計画平面図 (市道4-11号歩線・市道4-26号歩線)

主な変更点

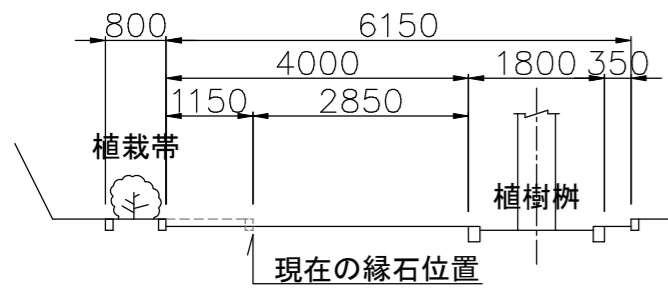
- 長い期間桜を楽しめるように、更新する桜を1種類ではなく多種にします。(ジンダイアケボノだけではなく、河津桜・八重桜・コマツオトメを加える)
- 5号棟前の桜を残します(6本から7本へ変更)
(瓜生小北側橋との交差部にある桜の周囲には、安全対策としてラバーポールを設置する)
- 5号棟と6号棟の間のクスノキを残します(2本から3本へ変更)
- ガクアジサイを新植します。
(希少種:キンランが生えているところは植えない)
- 5号棟前の植栽(ツツジ)を当初計画の1mセットバックから0.5m(50cm)セットバックに変更しますが、4mの歩行空間は確保します。

5号棟前拡大図

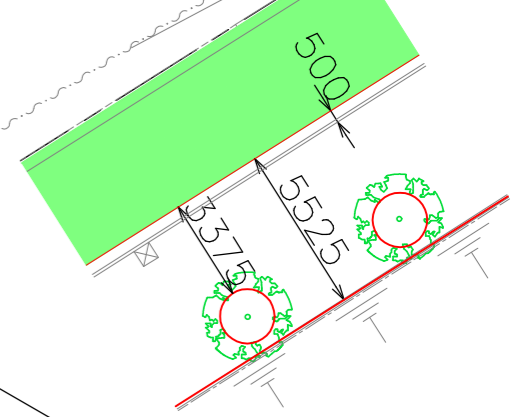
※現在の植栽を一部削ります。(約120cm)

クスノキを残す
3本 5号棟

ラバーポールを設置(安全対策)

ガクアジサイ
※希少種(キンラン)
は植え替えない
